汎用インバータ FREQROL-E500シリーズ バージョンアップのお知らせ

発行 日付	2003年12月	件 名	汎用インバータ FREQROL-E500シリーズ バージョンアップのお知らせ	三菱電機株式会社名古屋製作所 〒461-8670 名古屋市東区矢田南5-1-14 TEL (052) 721-2111大代表
----------	----------	--------	--	--

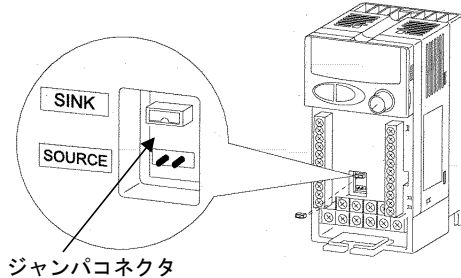
- シンク・ソース切換え機能の追加
インバータの入出力信号の制御ロジックをシンクロジック（工場出荷時設定）またはソースロジック
に切換え可能としました。

(200Vクラス、100Vクラス)

(注) ジャンパコネクタの差し換えは、通電する前にピンセットなどを使用
して行ってください。
